**ÓRGANO DE CONTROL INSTITUCIONAL
DEL GOBIERNO REGIONAL PIURA**

INFORME DE CONTROL ESPECÍFICO
N° 075-2024-2-5349-SCE

**“MAYORES METRADOS POR MODELAMIENTO HIDRÁULICO
SIGNIFICARON UN CAMBIO DE DISEÑO E INCUMPLIMIENTO
DEL OBJETIVO Y FINALIDAD DEL MEJORAMIENTO Y
AMPLIACIÓN DEL SERVICIO DE PROTECCIÓN CONTRA
INUNDACIONES DE LA CIUDAD DE PIURA Y CASTILLA ENTRE
EL PUENTE CÁCERES Y FUTURO PUENTE INTEGRACIÓN DE
LA MARGEN DERECHA PROG. 2+665 HASTA PROG. 5+432 Y
LA MARGEN IZQUIERDA PROG. 2+540 HASTA
PROG. 5+370, DISTRITOS DE PIURA, CASTILLA, PROVINCIA Y
DEPARTAMENTO DE PIURA”**

Imagen n.º 2.- Vista en Planta del diseño en el Sector V, planteado en el Expediente técnico del Saldo de Obra

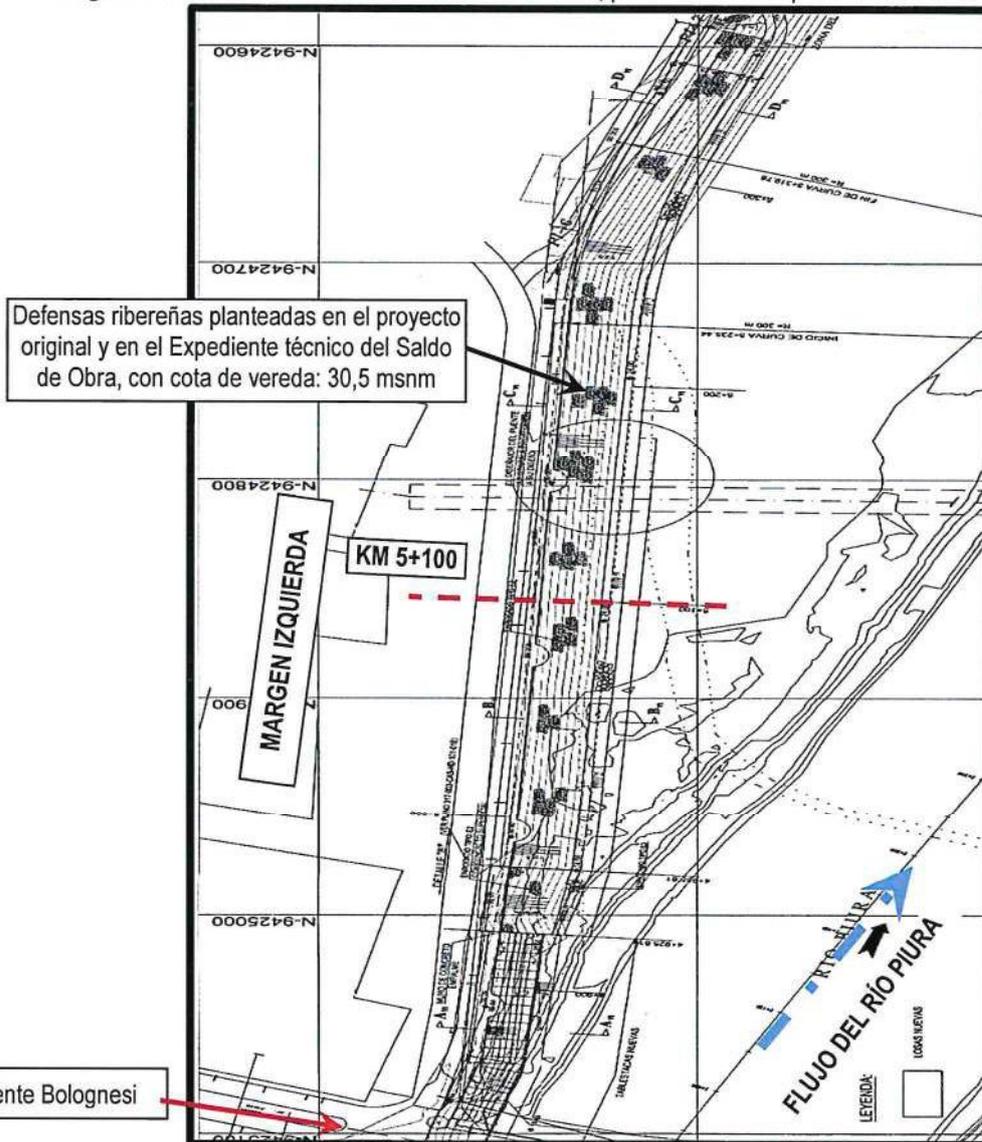
Como se muestra en las imágenes n.º 2 y n.º 3, el Expediente técnico del Saldo de Obra (Apéndice N° 7) consideró, entre otros, un diseño de defensa ribereña de la margen izquierda con rocas y un colchón antisocavante.

Al respecto, sobre las actividades para la construcción de un dique en forma de "L" dentro del cauce del río Piura, se identificó que las actividades corresponden a un cambio de diseño del Proyecto en el Sector V, lo que difiere del planteamiento del estudio del Expediente técnico del Saldo de Obra.

Imagen n.º 4.- Planta del Sector V, que muestra la ubicación del dique en forma de L

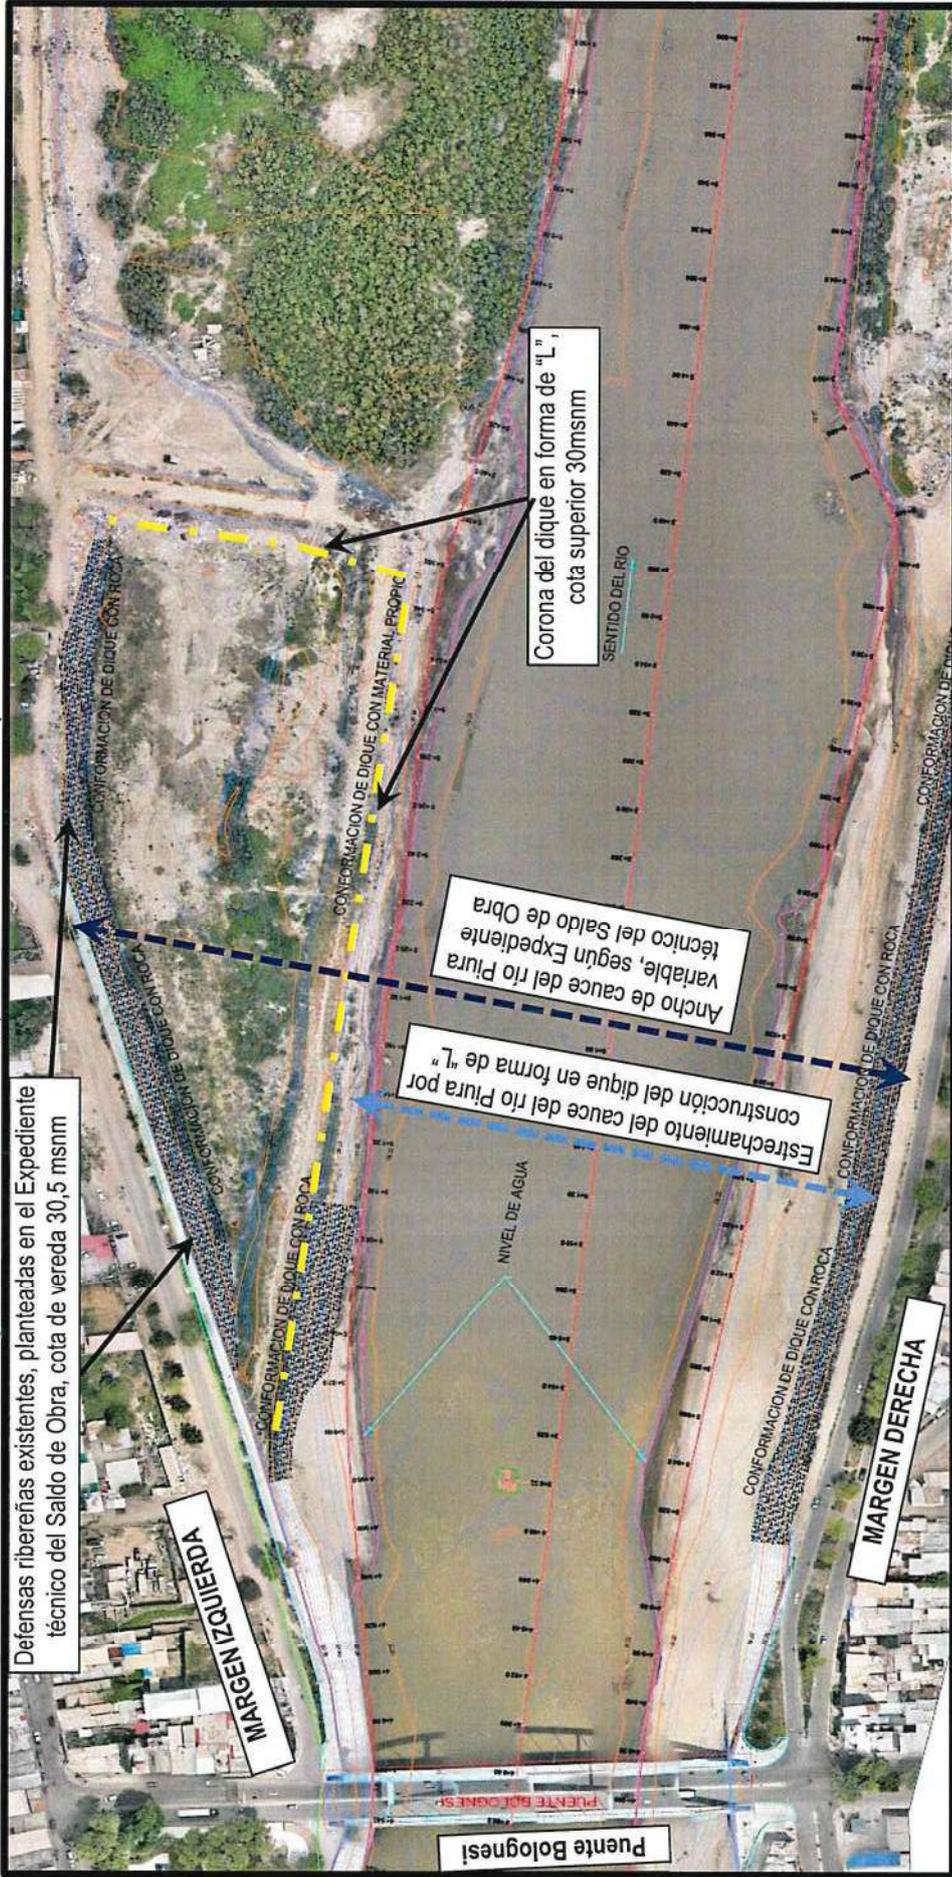
En la imagen siguiente, se muestra el dique en forma de "L" ejecutado por el Contratista dentro del cauce del río Piura y frente a las defensas ribereñas con enrocado ya existentes en la margen izquierda, observándose que dicho dique ocasiona el estrechamiento del cauce del río Piura en el Sector V:

Adicionalmente, respecto a los mayores metrados ejecutados para el dique en forma de "L" dentro del cauce del río Piura, se evidenció, a través del Estudio del comportamiento hidráulico del río Piura, elaborado según la Orden de Servicio n.º 0000754 de 2 de agosto de 2023 (**Apéndice N° 14**) para la Contraloría General de la República, que el tramo donde se encuentra el dique en forma de "L" (*entre el puente Bolognesi y el futuro puente Integración*), hace que se estreche el ancho del cauce del río Piura, permitiendo el incremento del "tirante de agua"¹² desde 0,40 m hasta aproximadamente 1 m, existiendo una disminución de velocidad, lo que conlleva a procesos de sedimentación por la pérdida de capacidad de arrastre como resultado de las alteraciones en las características hidráulicas del río Piura, siendo que el tramo evaluado del río Piura (*entre el puente Bolognesi y el futuro puente Integración*), tiene una capacidad adecuada para acomodar un caudal menor a 3 200 m³/s.

De lo desarrollado en el estudio mencionado se advierte que, en caso se presenten ingresos de caudales mayores a 3 200 m³/s en el tramo evaluado del río Piura (*entre el puente Cáceres y el futuro puente Integración*), generará desborde e inundación a los distritos de Piura y Castilla, incumpléndose con el objetivo y la finalidad¹³ del Proyecto de proteger a las poblaciones vulnerables, viviendas, servicios básicos, áreas de cultivo entre otros, propensas a inundaciones, ante la ocurrencia de un caudal de 4 600m³/s.

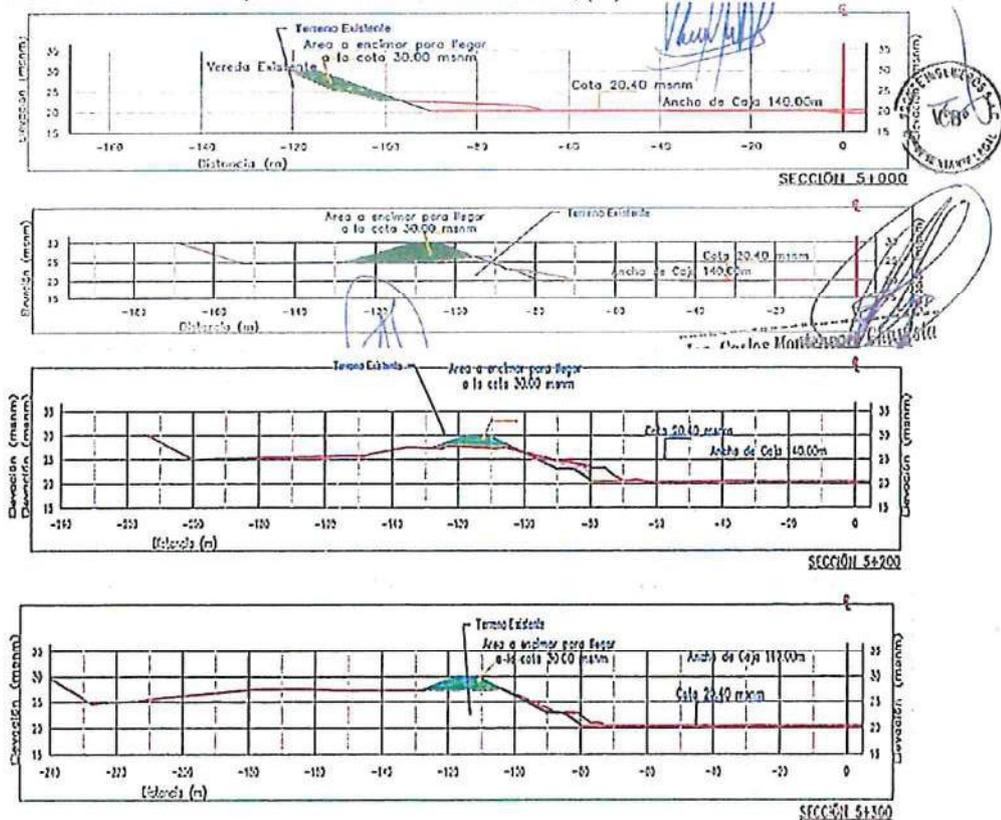
Al respecto, se advierte en el literal c) *Conformación del terraplén hasta alcanzar la cota 30.00msnm, para el encausamiento de la margen izquierda del Sector 5* del numeral 1.3.1. Descripción del expediente de mayores metrados del Expediente técnico de mayores metrados por modelación hidráulica (Apéndice N° 32), el detalle de los trabajos o actividades necesarias para la conformación del dique en forma de "L" dentro del cauce del río Piura, como se resume a continuación:

"(...), elevar la cota de encausamiento²⁰ de la Margen Izquierda del Sector 5, entre las progresiva 4+994 @ 5+407, considerado en el expediente técnico de saldo de obra, (...):
